淀川水系流域委員会への要請と意見
宇治川整備に関して

宇治川改修問題に関する調査報告書

(概 要 版)

国土問題研究会 宇治川改修問題調査団

天ヶ瀬ダムからの放流能力を増強させる再開発計画（琵琶湖河川事務所資料より）

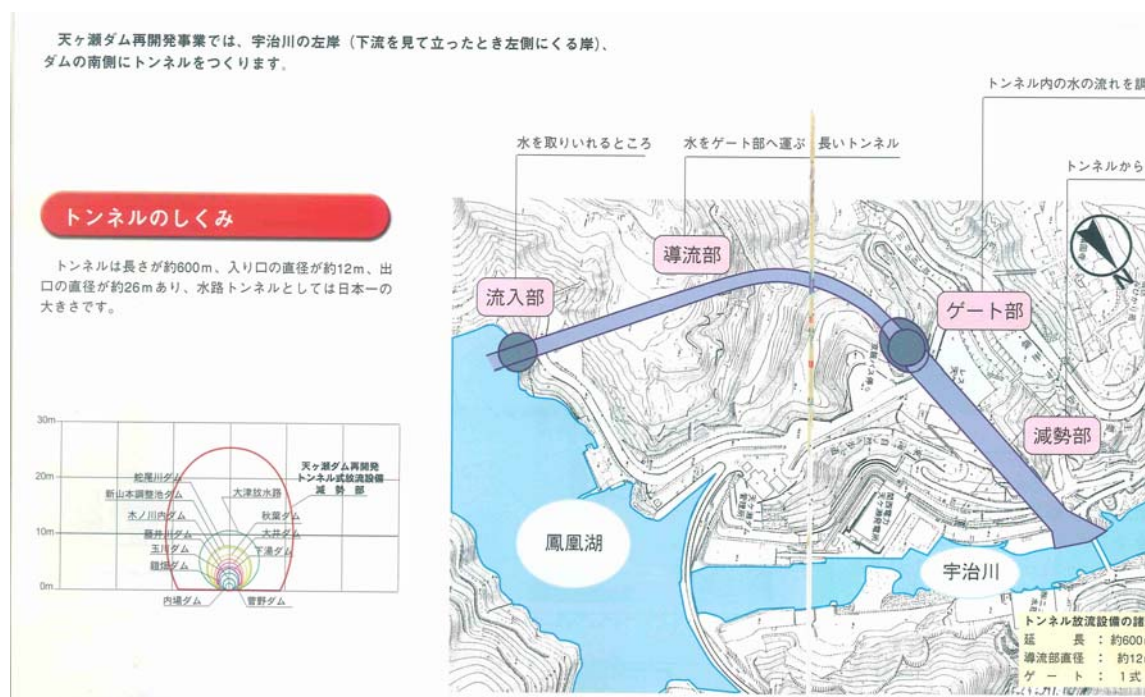
現在の天ヶ瀬ダムの放流能力約 $900 \text{ m}^3/\text{s}$ を $1,500 \text{ m}^3/\text{s}$ まで増強するために、ダムサイト左岸側に、入り口で直径 12m、出口で 26m の大きさの、水路トンネルとしては日本一という巨大なトンネルを掘削することが計画されている。

しかし天ヶ瀬ダムはアーチ式構造であることから、ダムサイトの地盤の安定性が懸念される。ダム本体には強大な水圧が作用しているのであるが、重力式ダムの場合には、ダム本体の自重によってこれを支えるようになっており、地震時をも想定した安定度が確保されるようになっている。したがってダムサイトの地盤に求められるのは、河岸から直接作用する水圧に耐えるような水密性だけである。これに対してアーチ式ダムの場合には、ダム本体に作用する強大な水圧はダムサイトの岩盤に伝えられ、ダムはその岩盤に支えられて安定しているわけである。つまり岩盤にはダム湖岸から直接作用する水圧だけでなく、ダム本体から伝わる強大な応力も作用しているわけである。当然、水密性だけでなく、力学的な強度が求められているわけである。

こうした条件下において、新たに巨大なトンネルを開削するというのであるが、当然地盤の強度に大きな影響を与えることとなる。左岸側には既に、ダム工事の時に掘削された転流トンネルと京都府営水道の導水トンネル及び天ヶ瀬発電所の導水トンネルが存在しており、言わば穴だらけの状態である。トンネル掘削時の発破により、地山の岩盤に緩みを生じること考えられる。岩盤内の応力バランスが崩れて破壊されることはないのか、近傍には断層破碎帯が存在する可能性も指摘されているが地震時の挙動がどうかなど、多くの危険性が懸念される。

もし万が一、ダムサイトが崩壊するような事態となれば、ダム決壊につながるのは必定である。直下には人口 19 万人の宇治市街地があり、さらには淀川下流部の大都市が控えており、被害の地獄図は凡そ描ききれるものではない。

宇治川塔の島地区河川工事箇所図（淀川河川事務所資料より）

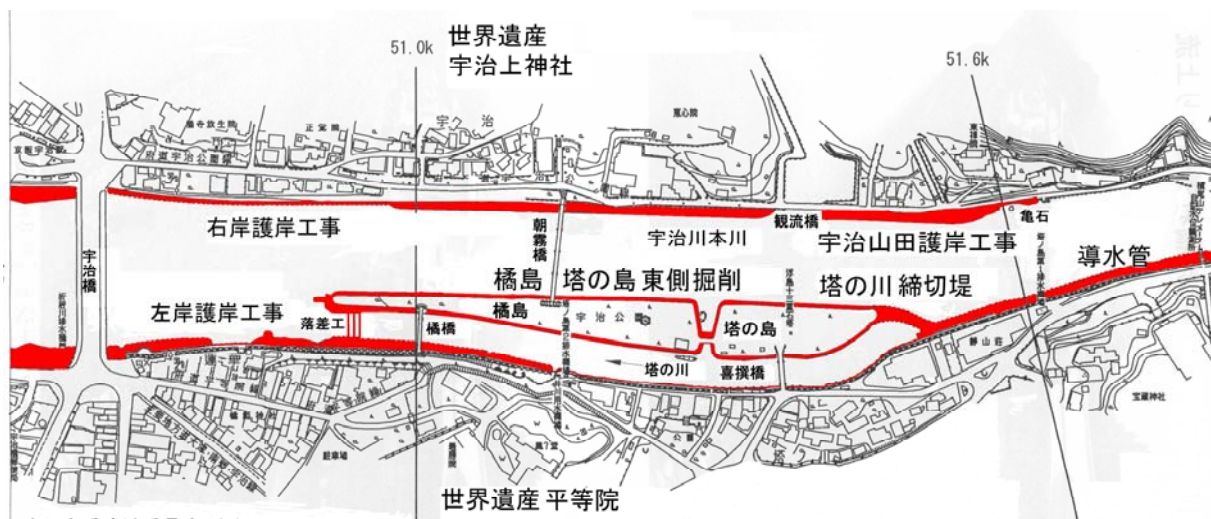
宇治川改修工事は、1971年（昭和46年）に策定された「淀川水系工事实施基本計画」に基づき、河道の疎通能力を1,500 m³/sに引き上げようとするもので、同時に琵琶湖後期放流と天ヶ瀬ダム1,500 m³/s放流にも対応しようとするものである。これまでに実施された改修工事のうち（1982年～2003年実施）主要なものは、宇治川本川を拓げるための塔の島東半分の切り取り掘削と、河床切り下げ掘削に備えた塔の川締切り堤及び導水管設置工事である。

これらの工事の特徴は、河道線形・護岸の直線化と河床の平坦化による、河川の人工放水路化にあり、既に、山紫水明を謳われた宇治川景観と河川の自然環境は著しく破壊さ

れている。また派川である塔の川を締め切ったことにより、藻が繁茂するなど水質が悪化、ひどい場合には悪臭を発するまでになっている。鵜飼いの屋形船は締め切り堤に阻まれて本川に出ることができず、夕闇迫る山懐での篝火が夏の風物詩となっていたものが台無しとなっている。景観・環境破壊に止まらず、観光宇治にとっても大きな痛手を蒙っているのである。

国交省もこれらの問題を認めており、締め切り堤、導水管撤去などを明らかにしているものの、当初から計画された河床の切り下げ掘削の方針に固執したままである。これにより更なる人工放水路化が懸念され、国交省は平常時に水際に寄り洲を復活するプランを示すなどしているが、市民合意を得るには至っていない。とりわけ、レッドデータブックにも掲載され保存すべきとされている亀石が干上がってしまうことは避けられず、国交省からは対策案は示されていない。

浸透とパイピングの模式図（淀川河川事務所資料より）

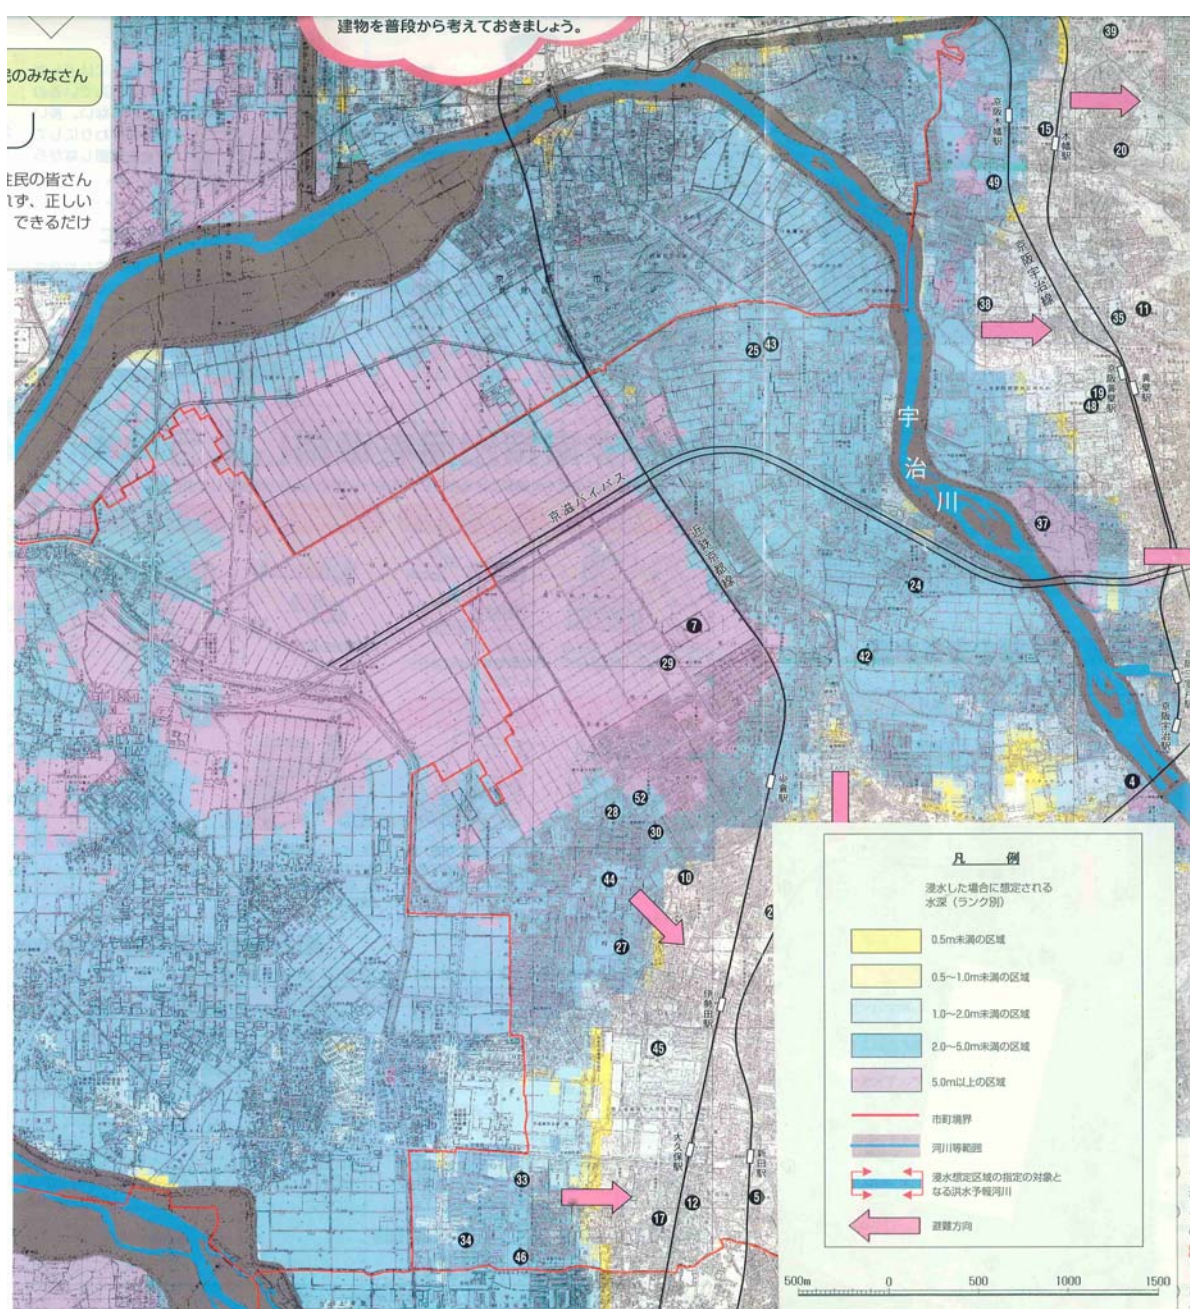
加えて宇治川槇島堤防の特徴は、戦川や弥陀次郎川など宇治丘陵から巨椋池に流入する東西方向の旧河道の上に築かれているので、堤防の基礎地盤自身も透水性の高い川砂利となっていることである。したがって、通常多く見られる「越水」「洗掘」「浸透」等によるが破堤以外に、堤防基礎地盤からのパイピングによる堤防決壊が懸念される。「パイピング」とは、透水性の高い地盤内に洪水による大きな水圧のために「水みち」が発生する現象のことで、これが一定の限界を超えると基礎地盤内の土砂が一気に噴出し、堤防が沈下・破壊に至ることがよく知られている。

淀川洪水時と琵琶湖後期放流時の計画流量配分図
(国交省琵琶湖河川事務所作成資料より)

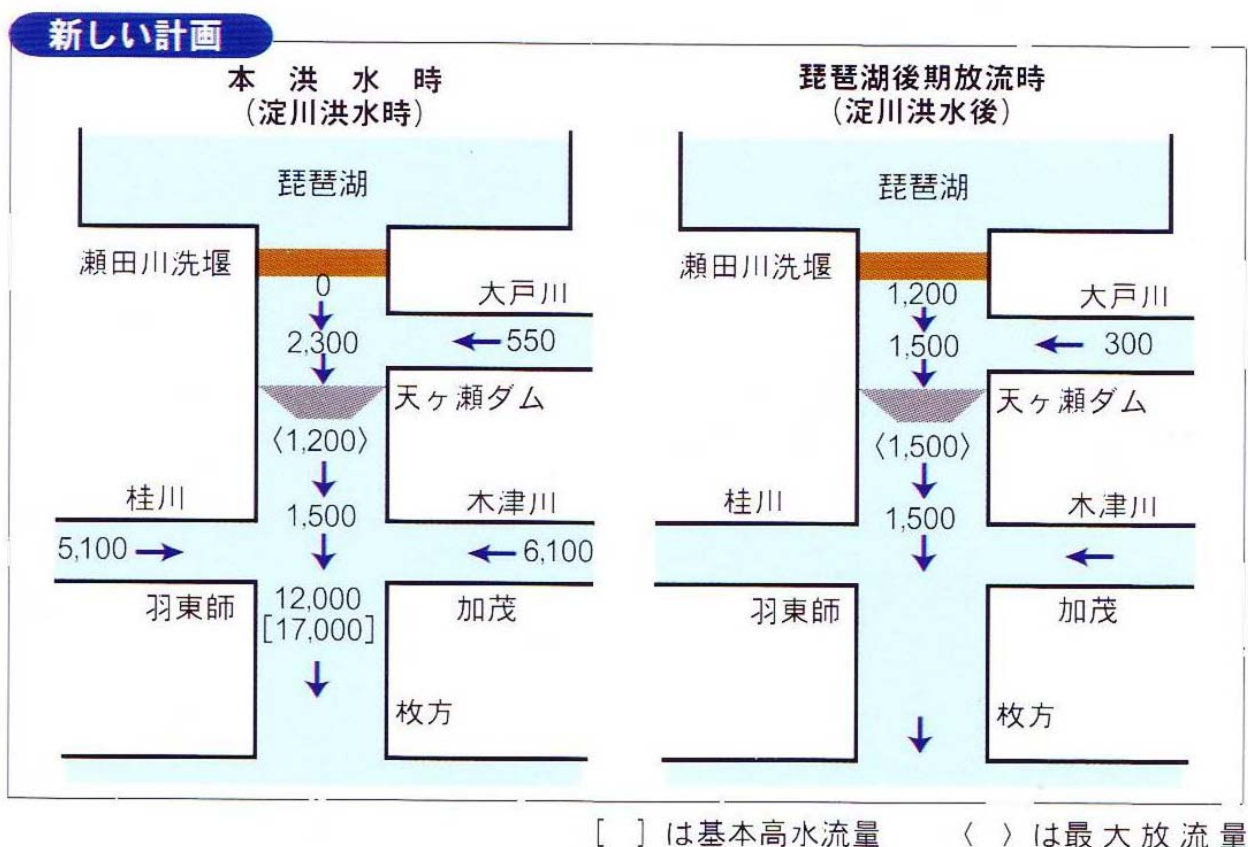
ところで、宇治川の改修工事が $1500 \text{ m}^3/\text{s}$ を目標に行われているのは、「淀川水系工事実施基本計画」（昭和 46 年）と「淀川水系河川整備基本方針」（平成 19 年 8 月）に基づくもので、この中で「宇治地点」での計画流量とされていることによるものである。ここで「宇治地点」とは、天ヶ瀬ダム下流地点から、約 7 km 下流の山科川合流点上流地点までの区間を指しており、厳密には、 $1500 \text{ m}^3/\text{s}$ となるのはこの区間最下流の山科川合流点上流地点である。国交省琵琶湖河川事務所が作成した流量配分図では、瀬田川洗堰が放流制限を行っている淀川洪水時には、天ヶ瀬ダムからの放流量が $1200 \text{ m}^3/\text{s}$ となっているのが分かる。ここで $1200 \text{ m}^3/\text{s}$ とは、天ヶ瀬ダムからの放流量に宇治発電所からの放流量等を加えたもので、概ね塔の島地区の流量と見ることができる。

塔の島地区の景観や自然環境への影響を許容できる宇治川の流下能力の上限がいくらであるかの議論こそが第一に重要である。天ヶ瀬ダムからの後期放流量についても、塔の島地区の流下能力の上限に合わせて検討されるべきである。琵琶湖沿岸地域の安全、宇治川洪水からの安全、そして塔の島地区の景観と河川環境の保全・回復という三要素を満足する改修流量を再度、白紙から検討すべきである。

例えば $1200 \text{ m}^3/\text{s}$ 程度とした場合にも、宇治川の計画規模洪水（山科川合流点上流地点流量 $1500 \text{ m}^3/\text{s}$ ）に対して安全性は確保されるのである。その場合に琵琶湖の浸水条件はどの程度になると想定されるのか、それらを勘案して白紙から検討すべきである。またその場合、亀石が干上らないような対策や、放水路化した河道の改善も可能と考えられる。
